Rapport de l'Inspection
des Installations Classées

CHOPEX

Rapport d'avis

Prescriptions complémentaires – dossier de réexamen IED

4.3.1. – Rejets atmosphériques canalisés

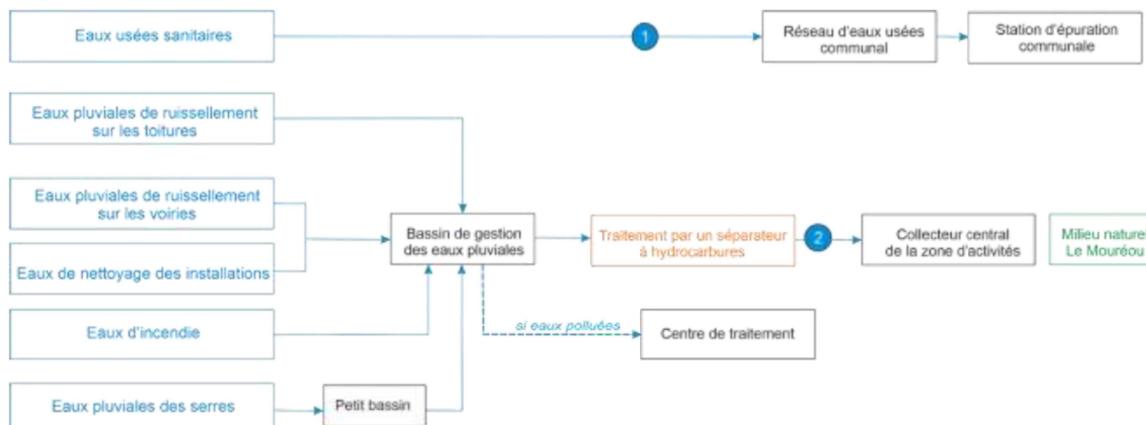
L'analyse de performances de l'installation en comparaison avec les meilleures techniques disponibles n'est présenté dans le rapport de réexamen IED de l'exploitant. Le dossier présente bien les rejets canalisés (après passage dans un dépoussiéreur) en sortie d'unité de broyage / affinage de déchets non dangereux sur le paramètre poussières et démontre du respect de la NEA-MTD de 5 mg/Nm³.

En revanche, les analyses ne sont pas faites semestriellement mais annuellement. Ce point est repris dans le projet d'APC joint.

L'inspection propose également de mettre à jour la VLE pour le paramètre poussières dans le projet d'APC joint.
